### **OBJET : MARCHÉ DE TRAVAUX N°A9-020 DE CONSTRUCTION ET EXPLOITATION TEMPORAIRE DE LA STATION D'EPURATION OUEST- AVENANT N°3 PORTANT FICHES MODIFICATIVES -AUTORISATION DE SIGNATURE**

**OBJET** : MARCHE DE TRAVAUX N°A9-020 DE CONSTRUCTION ET EXPLOITATION  
TEMPORAIRE DE LA STATION D'EPURATION OUEST- AVENANT N°3 PORTANT FICHES  
MODIFICATIVES -AUTORISATION DE SIGNATURE - Décision du Conseil

**AVENANT N° 3 AU MARCHE N° A9-020  
DU 5 JUIN 2009 PASSE AVEC LE  
GROUPEMENT CONJOINT :**

## SOMMAIRE

**FICHE DE DEMANDE DE MODIFICATION ET D'AVIS MOTIVE**  
**N°DGT 16**

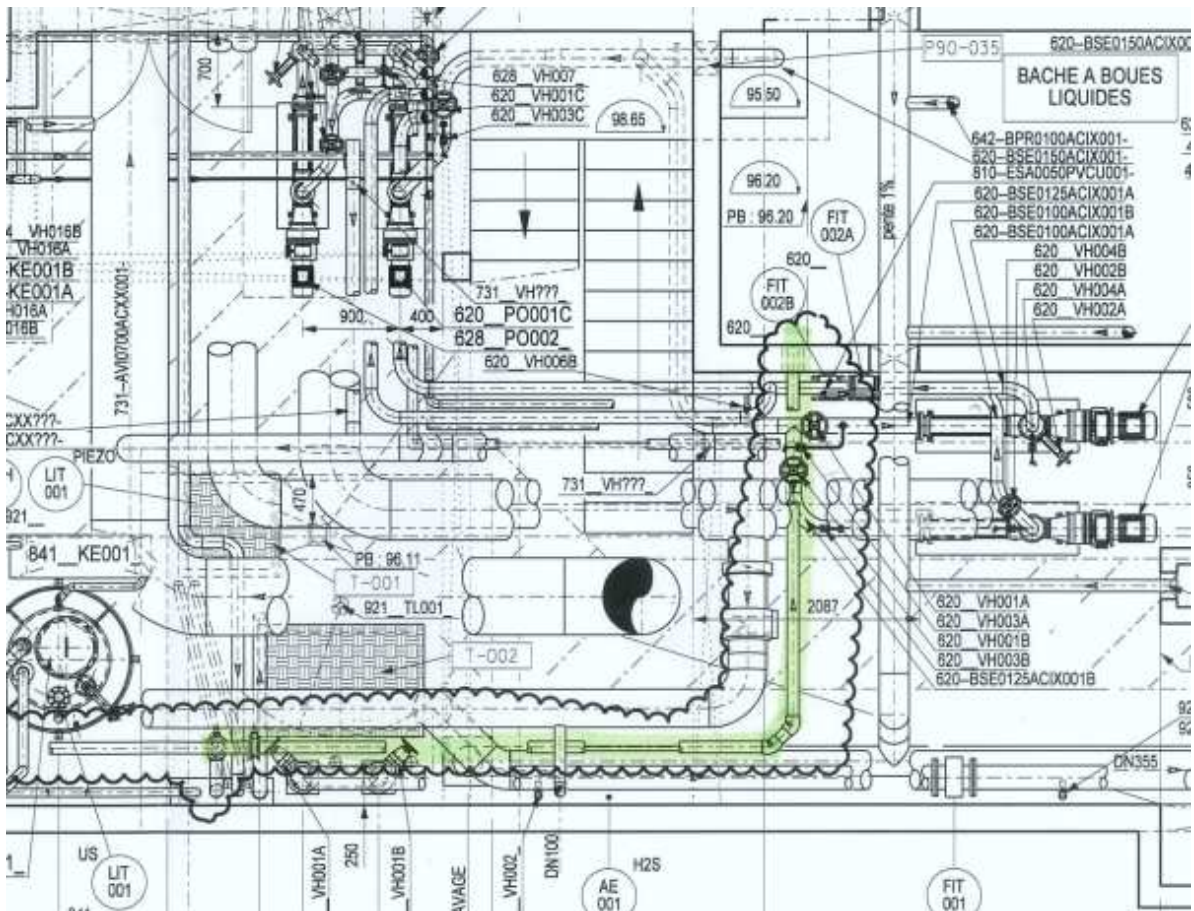
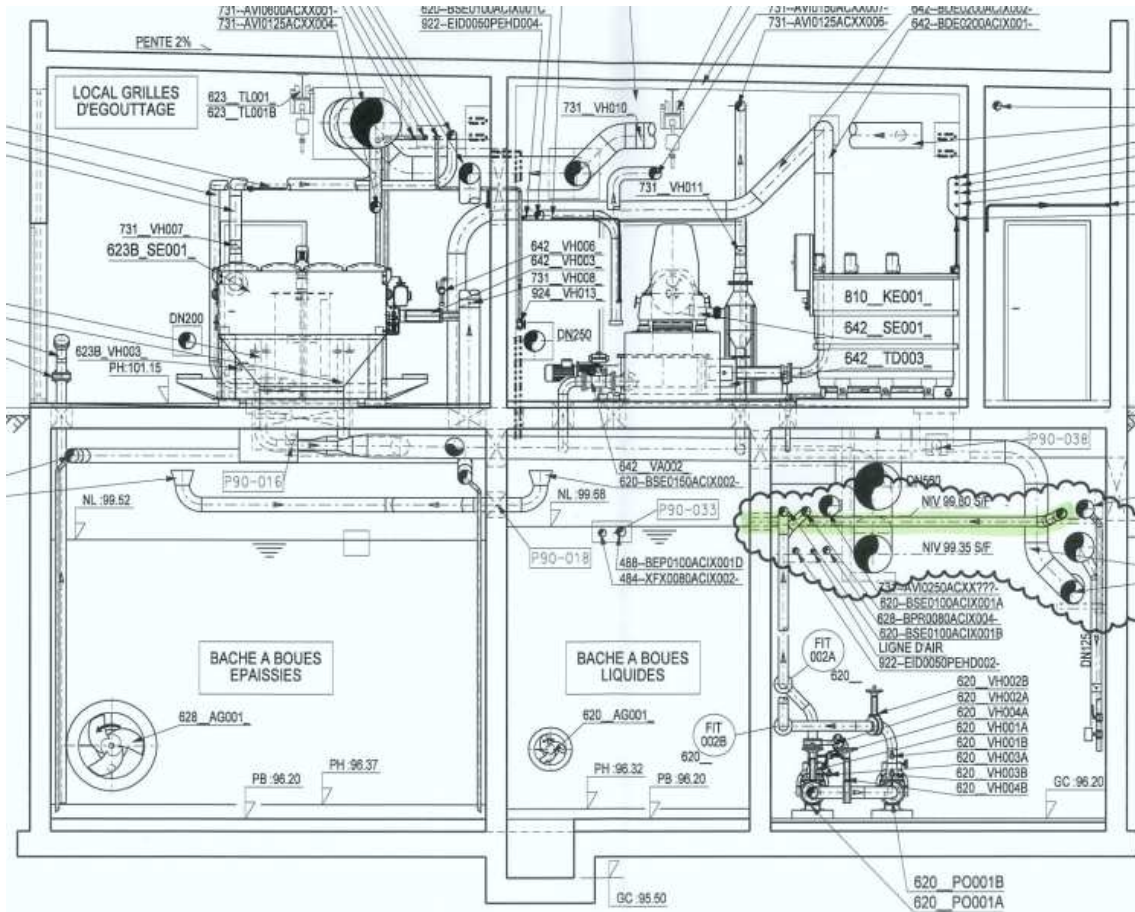
| <input checked="" type="checkbox"/> amélioration produit<br><input type="checkbox"/> changement procédé<br><input type="checkbox"/> autre | <p>La Maitrise d'œuvre demande que soit réalisé un maillage permettant à l'exploitant de diriger les graisses traitées par l'EUROBIO soit vers le poste toutes eaux (projet initial) ou bien vers la bêche à boues liquides (projet modifié).<br/>         Cette nouvelle disposition assurera l'évacuation définitive des graisses même durant les périodes de maintenance de l'ouvrage EUROBIO et permettra donc de fiabiliser la filière eau.</p> |

| <p>La modification proposée intègre :</p> <ul style="list-style-type: none"> <li>- Etude de faisabilité pour le passage de la canalisation en fonction des tracés des canalisations existantes et de l'altimétrie du fil d'eau dans la bêche à boues liquides.</li> <li>- La fourniture et la pose de la canalisation supplémentaire y compris les deux vannes à boisseaux sphériques passage intégral DN100</li> <li>- Le carottage en diamètre 125 avec scellement étanche et reprise de la résine.</li> </ul> |  |

**Modification Génie Civil : Pas de modification sur le Gros œuvre.**

**Modification Equipements : Voir tableau ci-dessous.**

## FICHE DE DEMANDE DE MODIFICATION ET D'AVIS MOTIVE N°G&P04

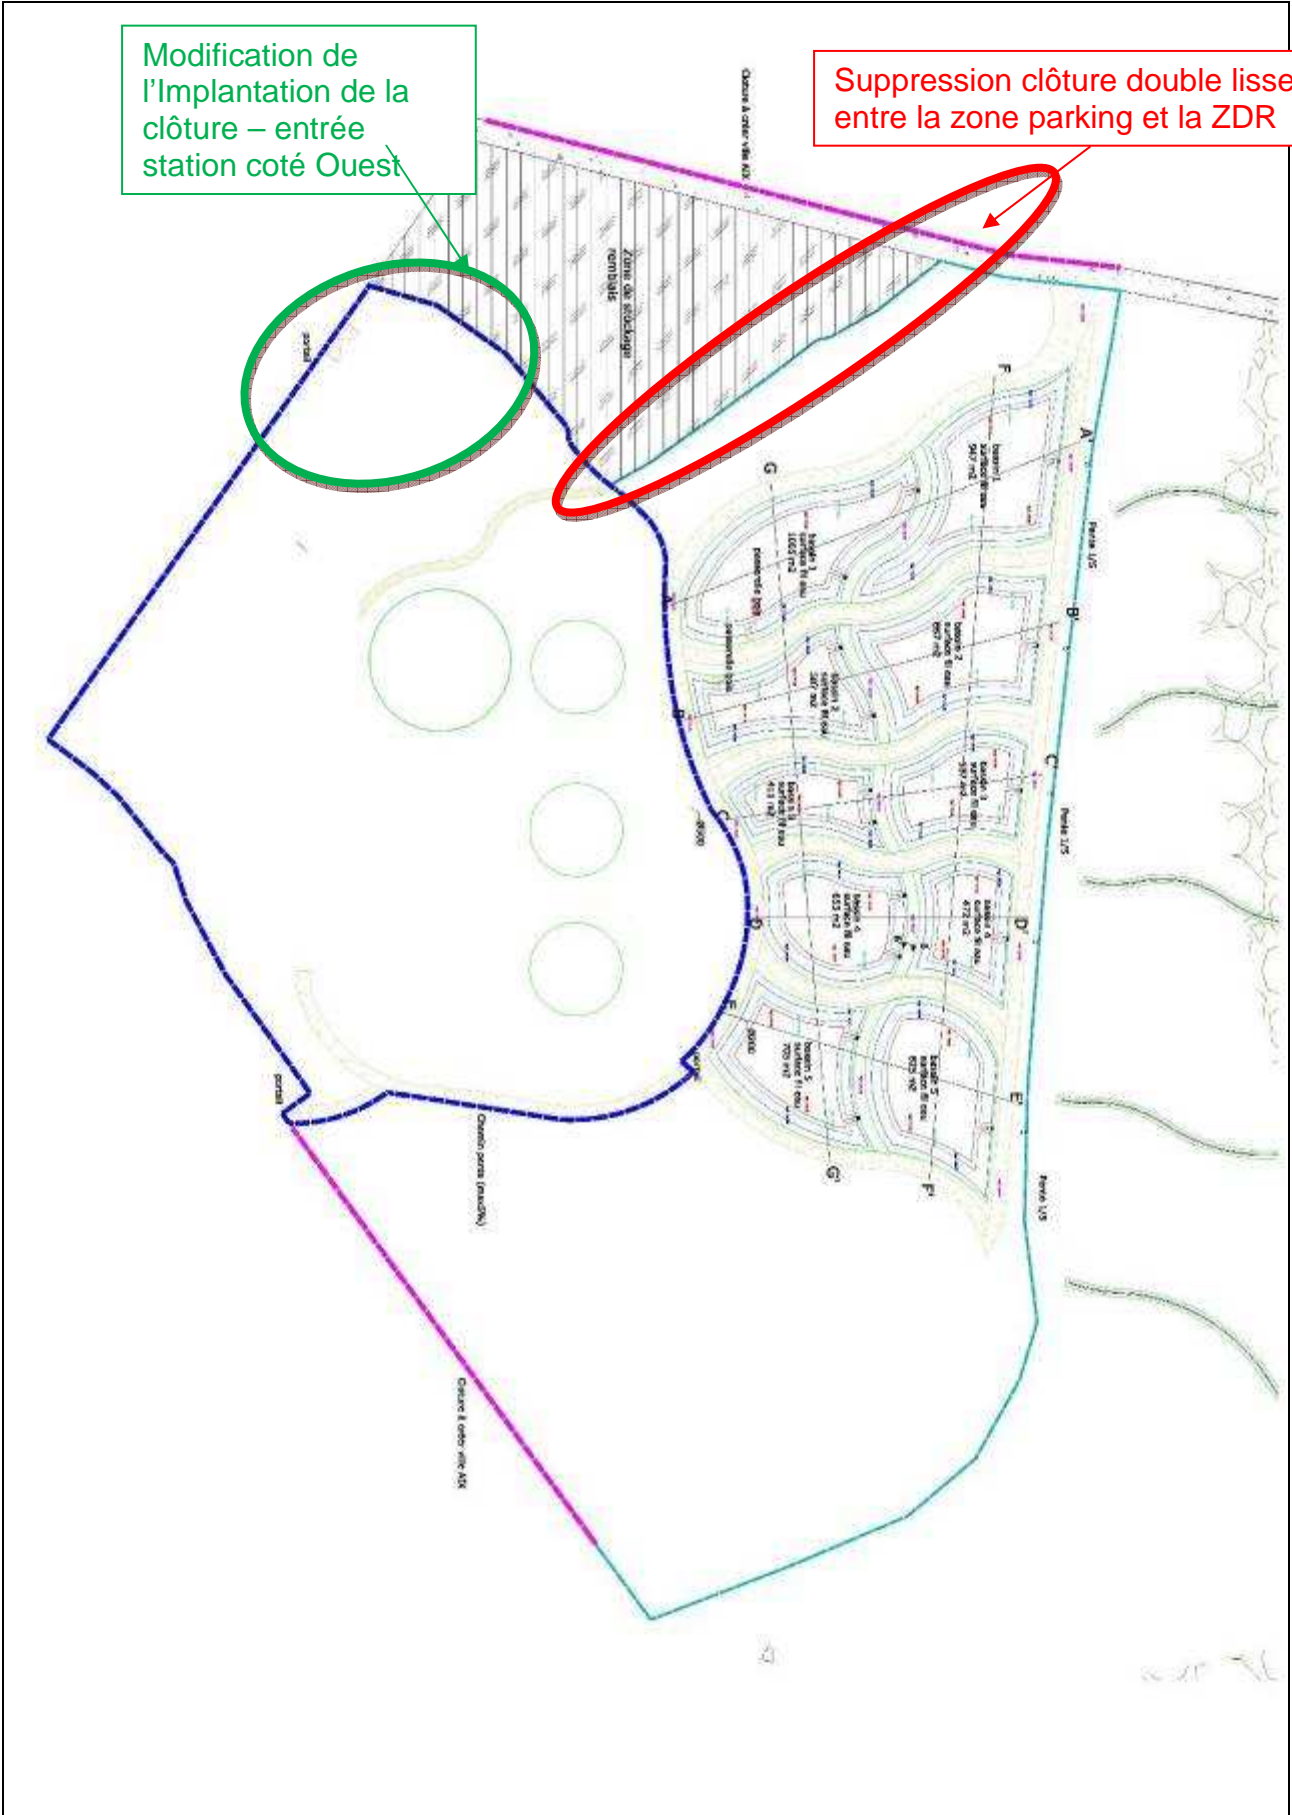
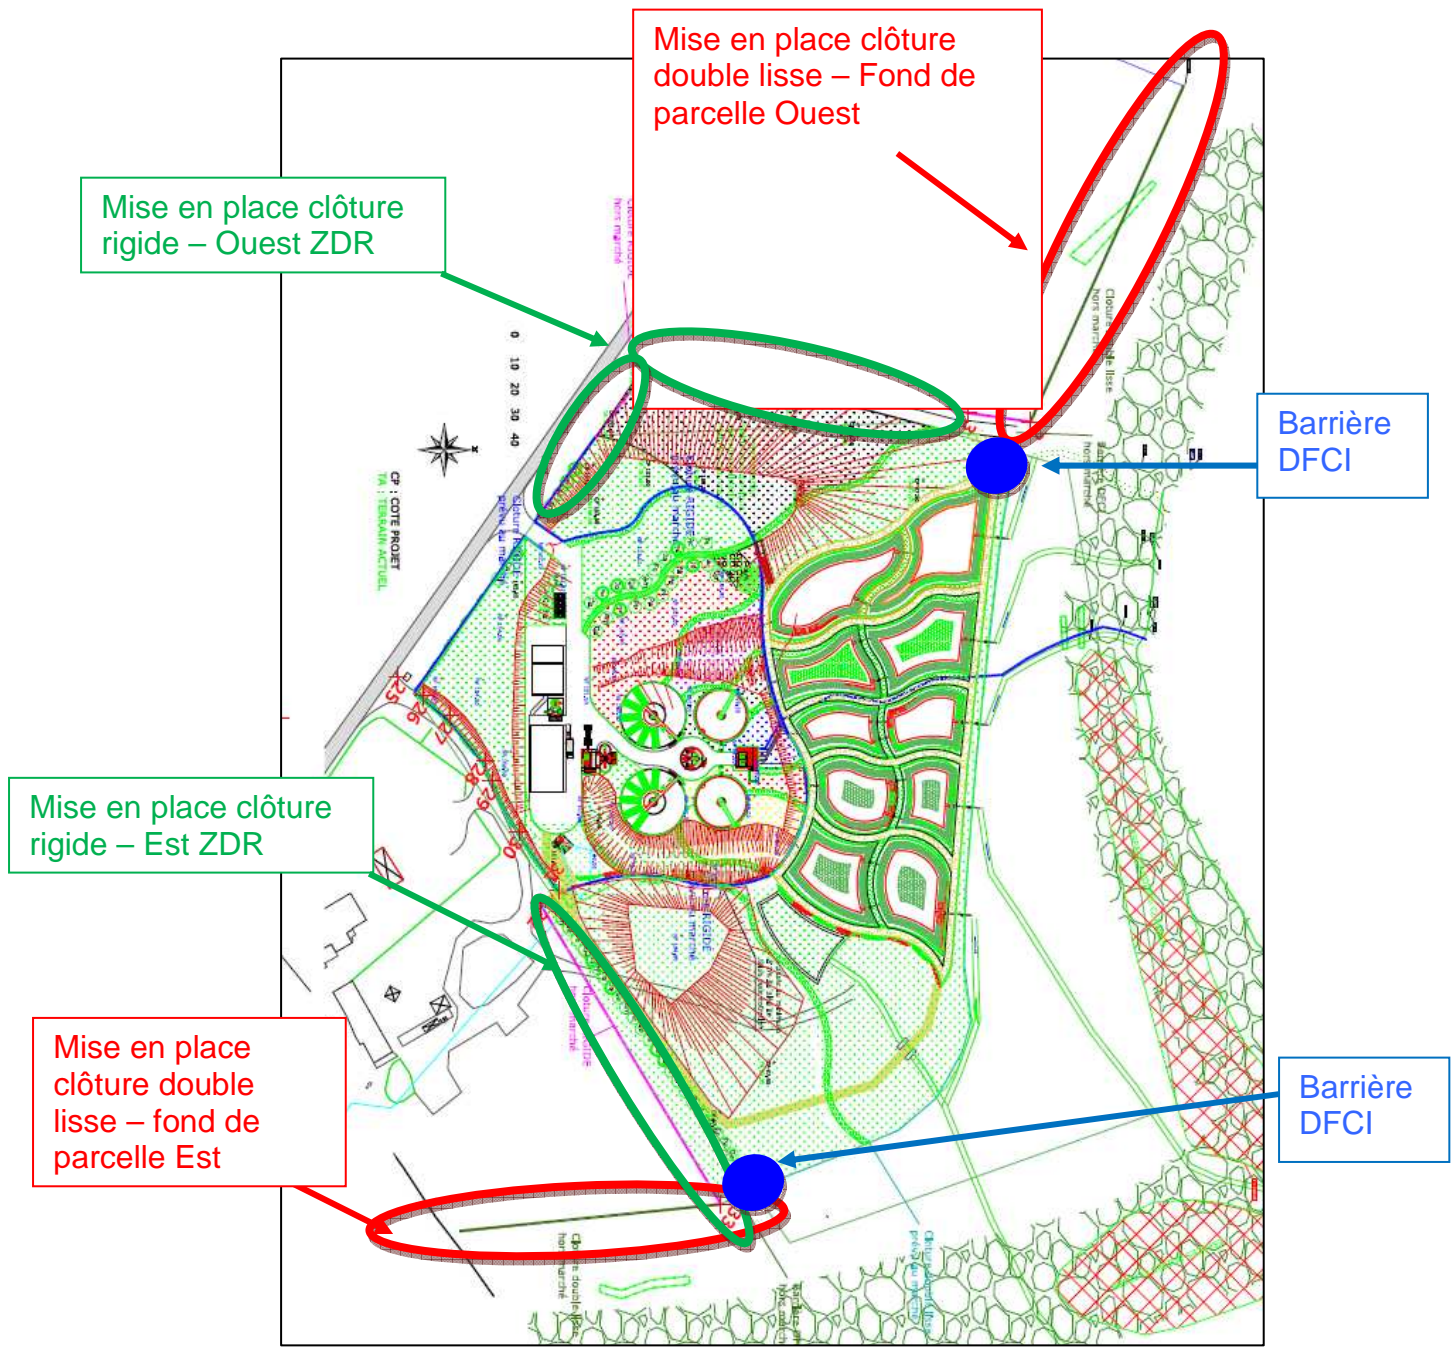
A la demande du maître d'ouvrage et afin de clôturer l'ensemble de la parcelle avec identification visuelle des espaces dédiés, il a été demandé de modifier l'implantation des clôtures par rapport au projet initial et d'ajouter du linéaire de clôtures (prévues initialement hors marché).

- Modifier l'implantation de la clôture rigide en entrée de la station, coté Ouest, pour permettre dans le futur, de créer une entrée indépendante à une zone potentielle de parking, (+ 2 ml)
- Supprimer la clôture double lisse située entre la zone prévue de parking et la zone de diffusion de rejet, afin d'agrandir les espaces paysagers (- 129 ml),
- Prévoir la mise en place d'une clôture rigide à l'Est et à l'ouest de la ZDR (+ 355 ml) et d'une lisse en bois à l'Est et l'Ouest en fond de parcelle (+ 249 ml) pour délimiter l'ensemble de la parcelle
- Prévoir la mise en place de 2 barrières DFCI

Modification de l'implantation de la clôture – entrée station coté Ouest

Suppression clôture double lisse entre la zone parking et la ZDR

### Incidence sur le coût : + 38 119,49€HT

Schéma de principe correspondant à l'étude de faisabilité et dimensionnement ; un plan d'exécution est en cours de réalisation  
 (date de livraison du plan : 1/12/10)

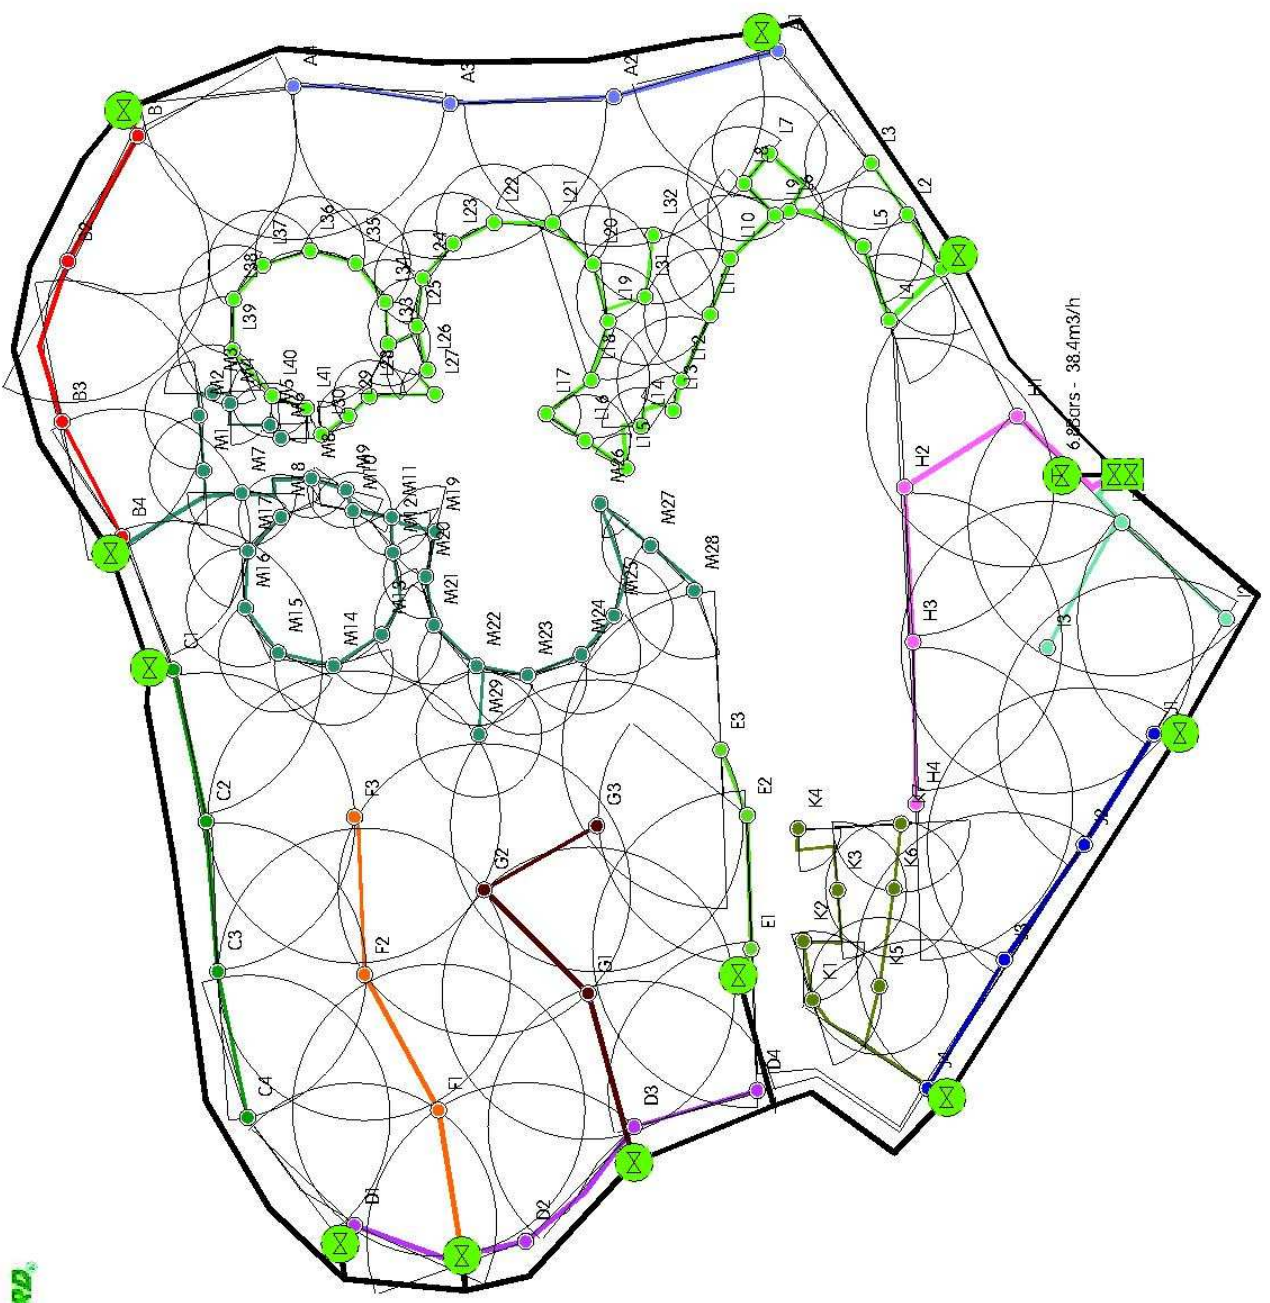
## FICHE DE DEMANDE DE MODIFICATION ET D'AVIS MOTIVE NG&P08

## FICHE DE DEMANDE DE MODIFICATION ET D'AVIS MOTIVE NG&P09

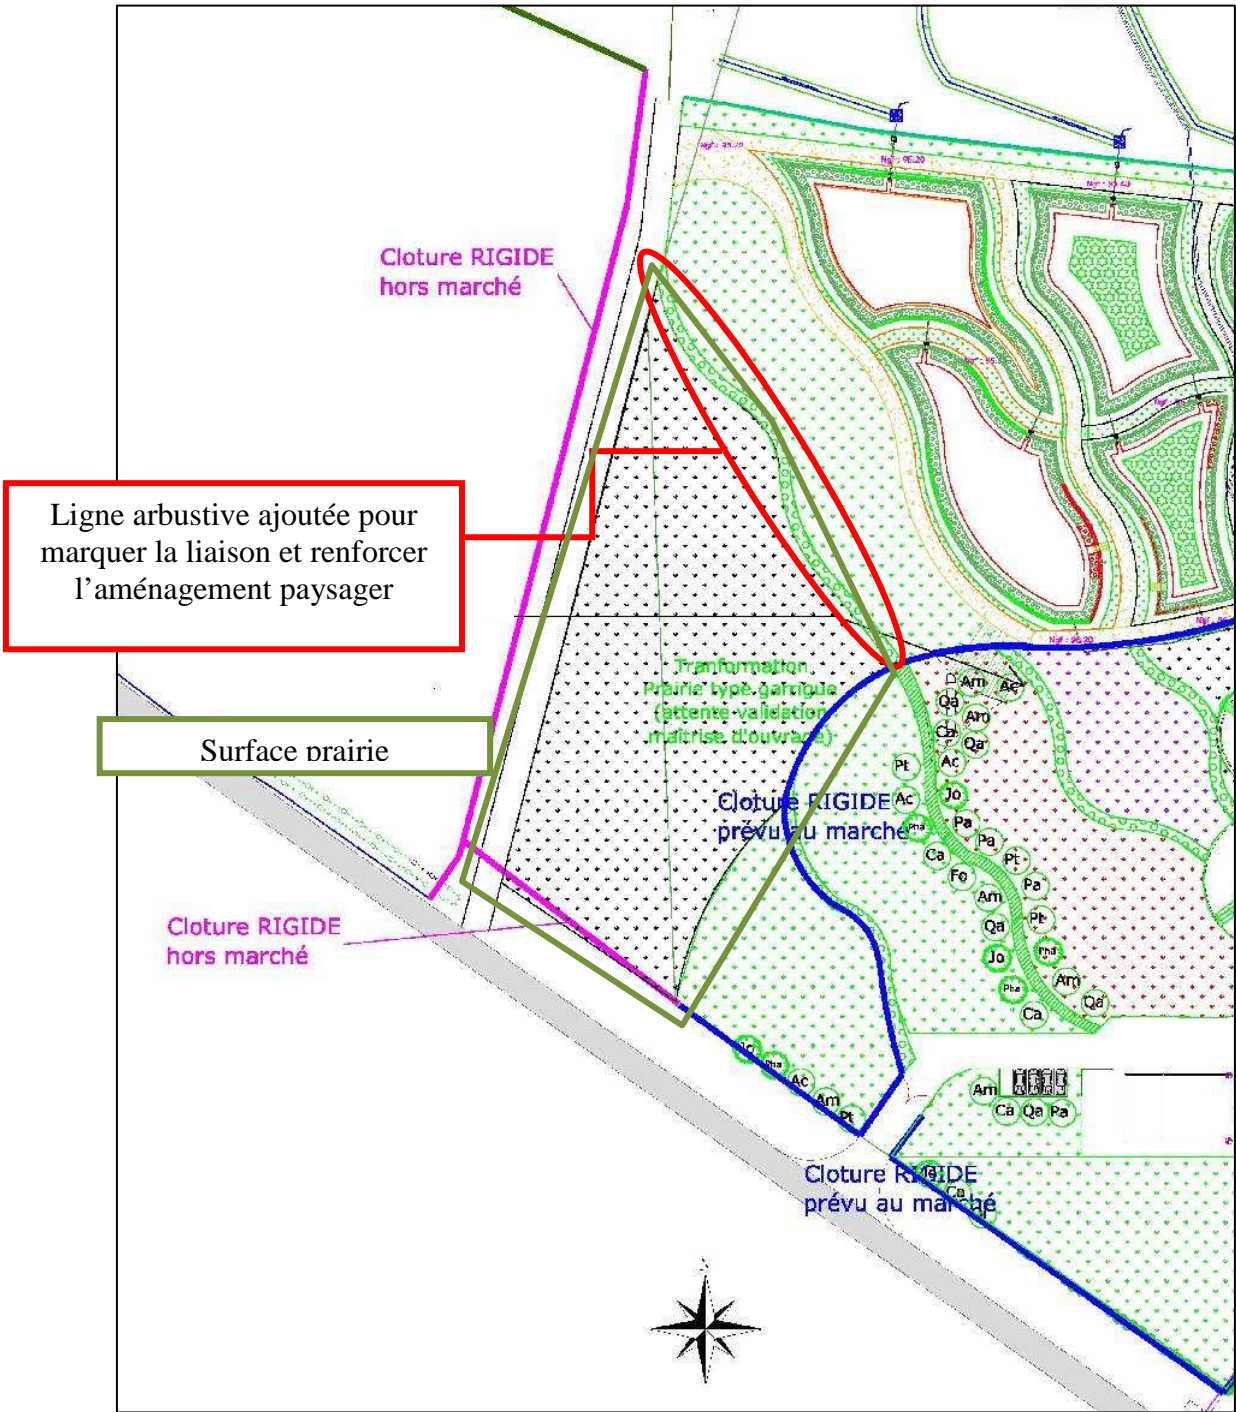
| <input checked="" type="checkbox"/> amélioration produit | Le risque d'utilisation intempestive de cette surface nécessite à la demande du maître d'œuvre et maître d'ouvrage, d'intégrer cette zone à la station d'épuration (modification du plan clôture, voir fiche G&P 04) et de ce fait de réaliser un aménagement, se raccordant à l'aménagement paysager de la station. |

Il est proposé un aménagement paysager en continuité de celui de la station impliquant la fourniture plantation d'arbustes en prolongement de la ligne de la station, y compris l'arrosage goutte à goutte ; et semis prairie de type garigue sans dominance de couleur par projection hydraulique (sans arrosage). Aucun apport de terre n'est prévu, un amendement du sol sera réalisé après le modelage et l'enlèvement des gravats de surface

2 semaines de travaux suite enlèvement des stockages inclus dans le délai global du marché
